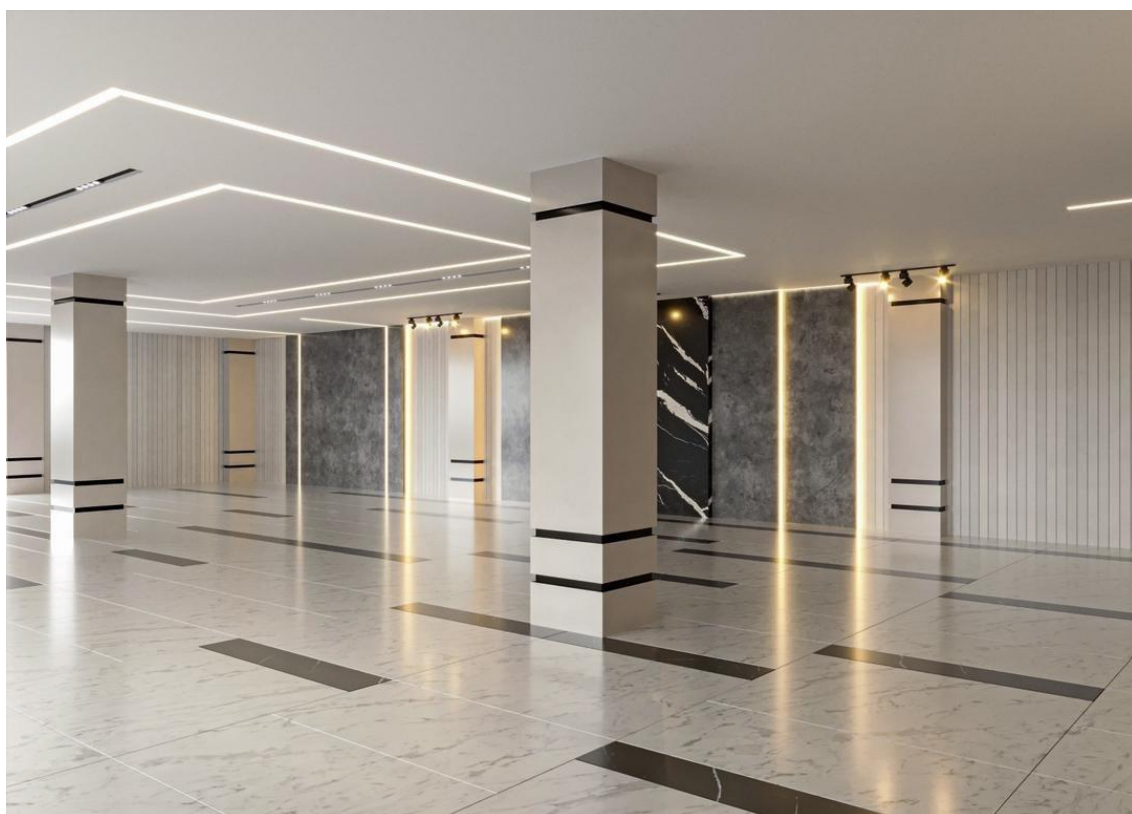
الف) اصلاح جانمایی ورودی پیاده به ساختمان از ضلع جنوب و مسیر ورودی
